Objet : Demande d'autorisation environnementale – construction d'une plateforme logistique – Commune de FERRIERES-EN-GATINAIS (45210).

Vous avez déposé le 24 avril 2023, sur le Guichet Unique Numérique (GUNenv), un dossier de demande d'autorisation environnementale concernant la construction d'un bâtiment à usage d'entrepôt, d'activité et de bureaux d'une surface plancher totale portée à 114 722 m² sur un terrain de 16,7 ha sur le territoire de la commune de FERRIERES-EN-GATINAIS au sein de la Zone d'Aménagement Concerté Ecoparc.

ANNEXE au courrier de demande de compléments

Analyse de conformité à l'AM du 11/04/17 Point 3

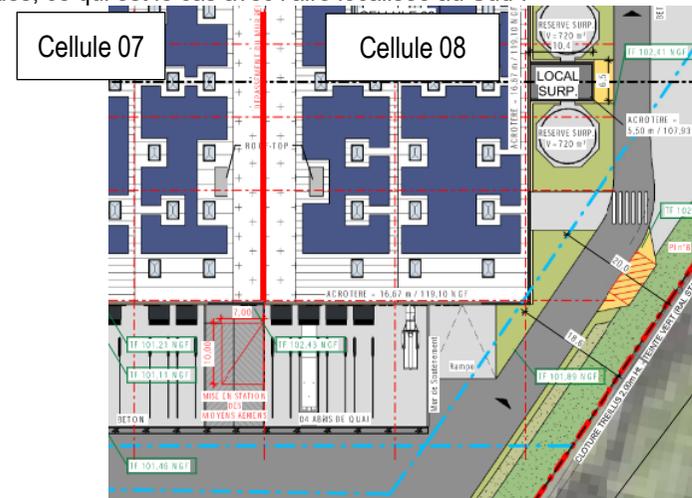
cellules 5 et 6 côté bureaux et au droit du mur séparant les cellules 7 et 8).

L'aire de mise en station est accolée à la paroi coupe-feu séparative cellule 7/8 :

Selon l'article 3.3.1 de l'arrêté ministériel du 11 avril 2017, pour les cellules de plus de 6 000 m², comme dans le cas de la cellule 07, il est nécessaire de disposer d'une aire de mise en station, de part et d'autre du mur coupe-feu. L'aire de mise en station est ici accolée à ce mur coupe-feu. Ainsi, avec l'air de mise en station localisée au Sud, deux aires sont localisées de part et d'autre du mur coupe-feu.

37 Analyse de conformité à l'AM du 01/06/15 Article 14

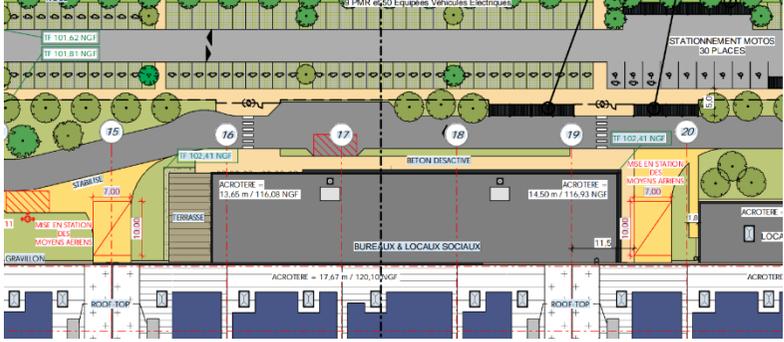
Se positionner sur la pression du réseau (< à 6 bar ou > à 6 bar). Conformément à l'annonce faite lors de la première instruction du dossier sur l'Écoparc, un conventionnement concernant la mise à disposition du volume d'eau nécessaire à la défense du site entre les deux plates-formes logistiques doit être mis en œuvre. En complément, prévoir un portail de 4 m de communication inter-sites pour le passage des tuyaux entre la réserve incendie de l'un et le site de l'autre.

Un conventionnement sur la défense incendie entre les deux sites de la ZAC de l'Écoparc sera mis en œuvre.

Un portail d'accès de 4 mètres de large entre les deux sites a été ajouté au plan masse :
